NUNAVUT WATER BOARD

Projet de la fosse Whale Tail de Mines
Agnico Eagle Limitée
Commission du Nunavut chargée de
l'examen des répercussions et l'Office des
eaux du Nunavut – Processus coordonné

Audience publique de l'Office des eaux du
Nunavut
Audience technique, Baker Lake
Les 26 et 27 septembre 2017

Résumé de l'examen d'AANC de la demande de permis d'utilisation des eaux pour la fosse Whale Tail

Préoccupation quant à la qualité de l'eau 1 : Suintement de l'installation de stockage des stériles après la fermeture (suite)

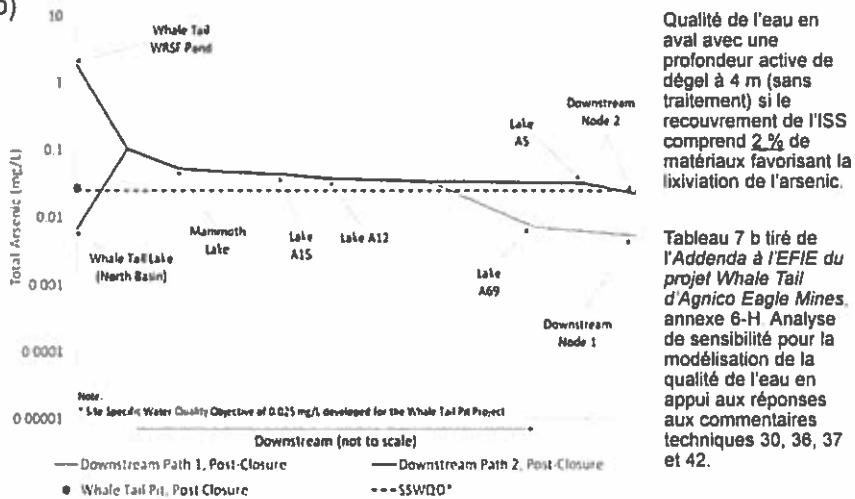
- Mines Agnico Eagle (MAE) a basé la modélisation de ce suintement en supposant que le matériel utilisé pour le recouvrement de l'ISS ne permettrait pas la lixiviation de l'arsenic.

- AANC a demandé que MAE modélise la qualité de l'eau de suintement reçue par les plans d'eau avec l'inclusion de 2 % ou 5 % de matériel de recouvrement de l'ISS favorisant la lixiviation de l'arsenic, et ce, afin d'examiner les répercussions liées à l'isolement imparfait du matériel de recouvrement.

- La modélisation indique le dépassement périodique des objectifs en matière de qualité de l'eau pour ce qui est de l'arsenic si une faible quantité de matériaux favorisant la lixiviation de l'arsenic est incluse dans le recouvrement de l'ISS.

- Il est improbable que les pratiques d'isolement du matériel de recouvrement de l'ISS soient parfaites.
- Les analyses fournies par MAE montrent la possibilité que des concentrations nocives d'arsenic se rendent dans les plans d'eau récepteurs même si une petite quantité de matériel favorable à la lixiviation de l'arsenic est incluse dans le recouvrement de l'ISS.
- Incertitude sur le moment du suintement de l'ISS; pourrait commencer plus tard.
- La protection des plans d'eau récepteurs exige des pratiques diligentes d'isolation, une surveillance prolongée et intensive du suintement, et une évaluation supplémentaire des décharges dans le lac Mammoth.

- a) Mettre à jour le plan de gestion des stériles afin d'inclure un plus grand échantillon de stériles afin de renforcer la confiance à l'égard du fait qu'aucune contamination ne pénètre le recouvrement de l'ISS.
- b) Mettre à jour le plan de surveillance du suintement de l'ISS pour inclure des critères qui doivent être respectés avant l'ouverture de la digue de l'étang d'atténuation de l'ISS.
- c) Réaliser des modélisations hydrodynamiques pour évaluer le mélange du suintement de l'ISS dans le lac Mammoth.
- d) Les incertitudes au sujet de la qualité de l'eau en raison du suintement doivent être prises en considération pour les garanties financières.
